VILLE DE CLERMONT- FERRAND

ELABORATION DU **PLU**

PROCES VERBAL DE SYNTHESE
DU 22 -07 -2016

MEMOIRE EN REPONSE

ANNEXE 2
DEMANDE DE CHANGEMENT DE
ZONAGE REPERAGE DES PARCELLES

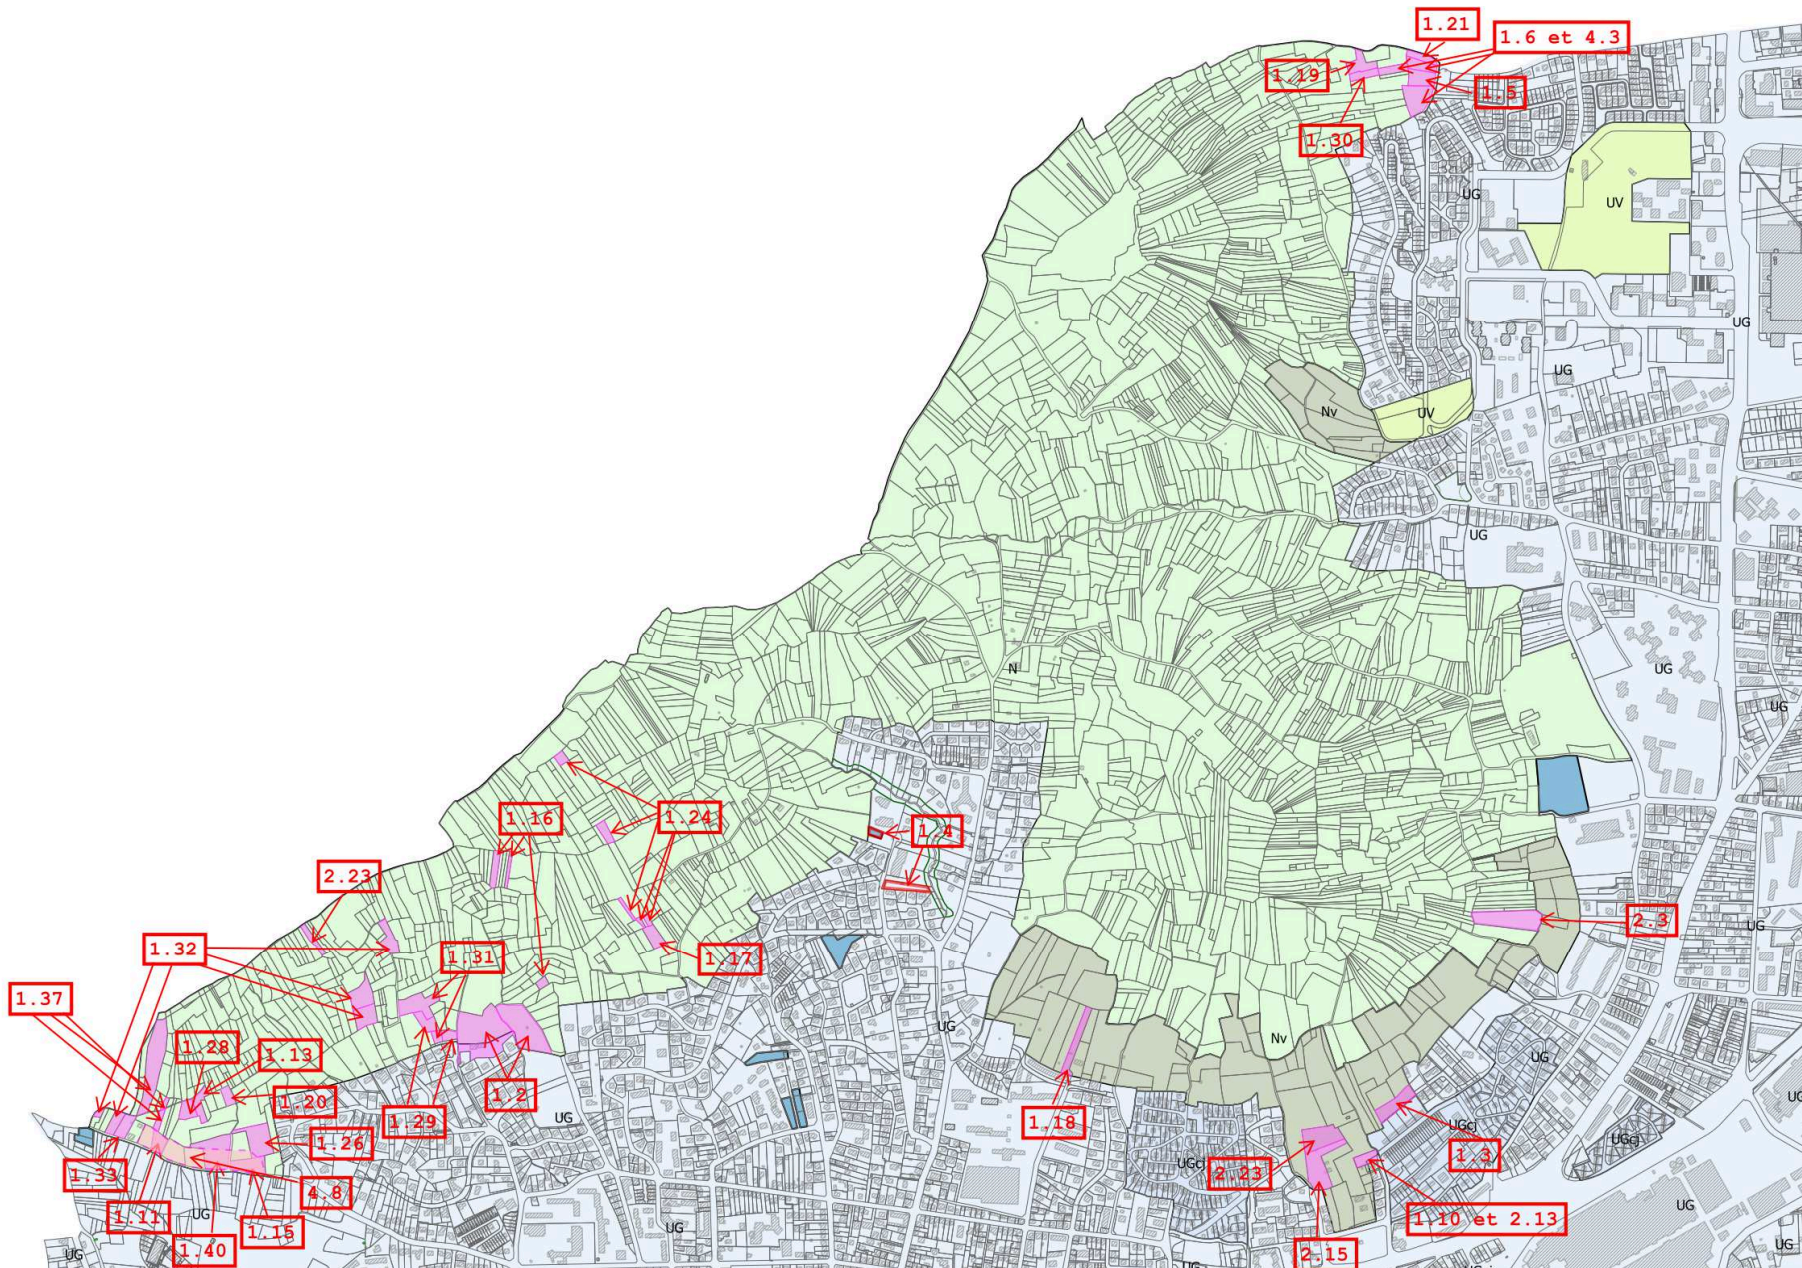
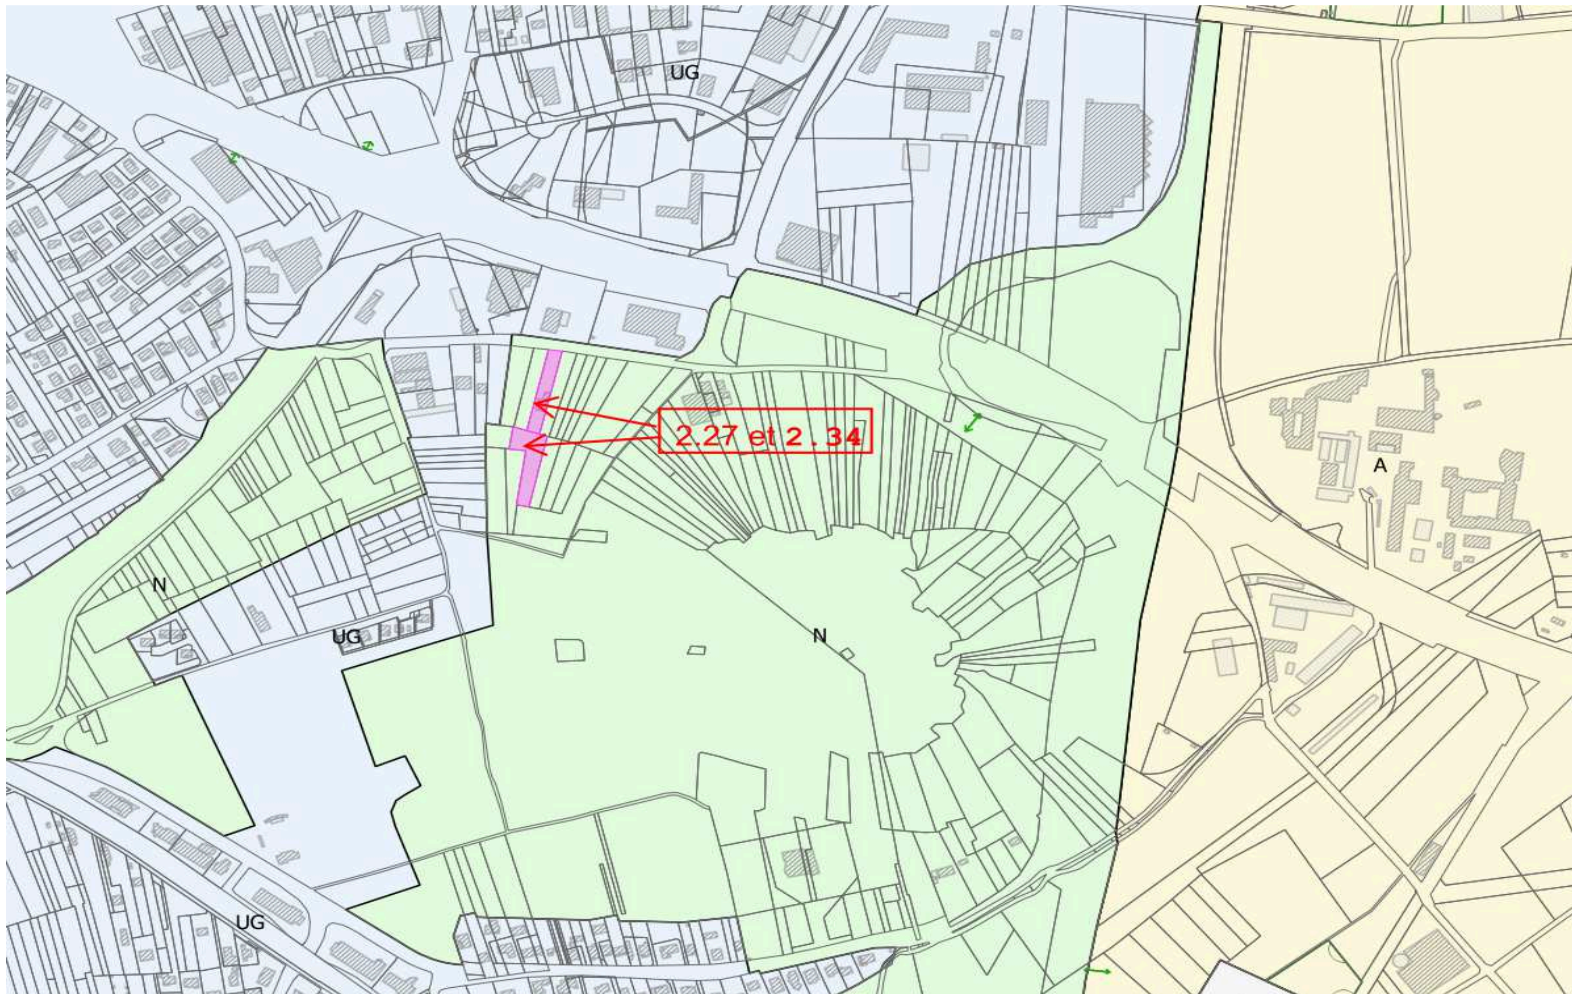
THEME 1 : Demandes de changement de zonage : classement en zone constructible de parcelles non constructibles 32 contributions soit 26%

- ✓ Les côtes de Chanturgue : certaines demandes portent sur le changement de zonage de parcelles localisées très à l'intérieur du site naturel labélisé Espace Naturel Sensible (ENS) et de la zone N ;
- ✓ Les parcelles en limite Nord de la rue de Trémonteix ;
- ✓ Les parcelles d'une ancienne zone NAd reclassée en zone N au Nord du territoire communal, en limite de la Commune de Cébazat ;
- ✓ Quelques parcelles proches du Puy de Crouel.

Le classement en zone N, naturelle, au PLU de ces parcelles répond pour toutes à la même logique exposée ci-après.

Justification de la délimitation des zones N et UG

La ville dans son PLU a fait le choix de ne plus s'étendre. Elle a par ailleurs démontrée qu'elle était en mesure d'assurer son développement urbain par la rénovation restructuration urbaine.

Aussi la consommation de terres naturelles ou agricoles n'étant pas indispensable à son développement, ces terrains restent en zone N ou A permettant ainsi par ailleurs de répondre aux objectifs d'agriculture urbaine, de préservation de la nature et des paysages affirmés par le PADD. Cet objectif est inscrit fortement dans les orientations du PADD « se développer sans s'étendre / protéger les franges fragilisées de la pression de l'urbanisation ».

Le PLU, par ailleurs, a maintenu le zonage du POS donc n'a pas remis en cause les possibilités constructives dont ces propriétaires bénéficiaient. Il ne leur a pas non plus ouvert de droits nouveaux.

ANNEXE 4
OAP GUICHARD CAPRICORNE
REPERAGE DES DEMANDES

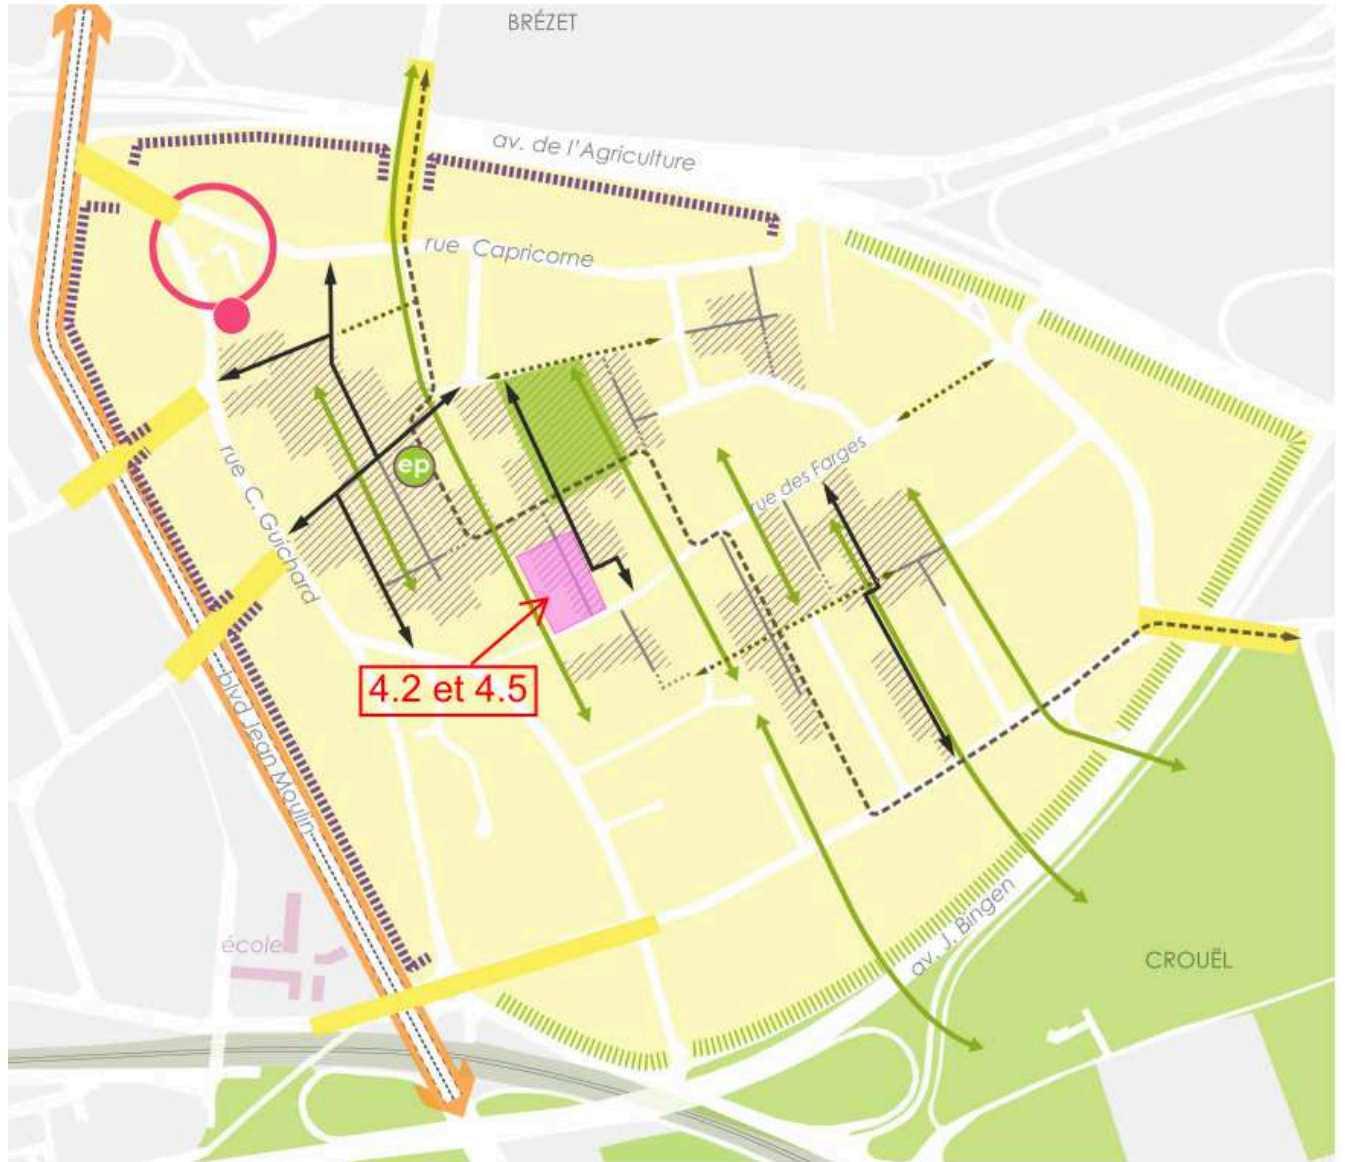
2.22 : la SCI Athéna réfute la pertinence du cheminement à créer par l'OAP Guichard Capricorne sur la parcelle DV 373 au motif que la ville serait propriétaire de la parcelle DV759 (cf. plan de localisation)

3.1 Mme Salem demande la pacification de la circulation sur les grands boulevards qui ceinturent le secteur Guichard Capricorne et souhaite des déplacements en mode doux depuis Guichard Capricorne

3.3 M Salem regrette la disparition progressive des espaces de nature du secteur (cf. lotissement André) et s'interroge donc sur le devenir du stade d'Herbet

4.2 et 4.5 : M et Mme Léandri, M et Mme Martin demandent la suppression des cheminements de liaison prévus dans l'OAP ainsi que le principe d'urbanisation en maisons en bandes ou groupées

Au regard des objectifs portés par le projet de PLU, notamment le premier ci-avant rappelé, l'intensification urbaine de ce secteur doit être envisagée.

Toutefois en raison de ses caractéristiques : un environnement paysager de qualité, un relief rendant très sensible l'introduction d'immeuble haut et collectif, ce secteur a fait l'objet d'une OAP sectorielle très protectrice avec :

La liaison sur la parcelle DT 539 est en fait la liaison structurante qui est actée par l'ER 34 et qui va permettre d'ouvrir à l'urbanisation plusieurs parcelles dont les parcelles DT 515, 510 et 512 par un système efficace (contrairement à la desserte en drapeau) qui permet une urbanisation plus efficiente et qualitative sur un plan urbain.
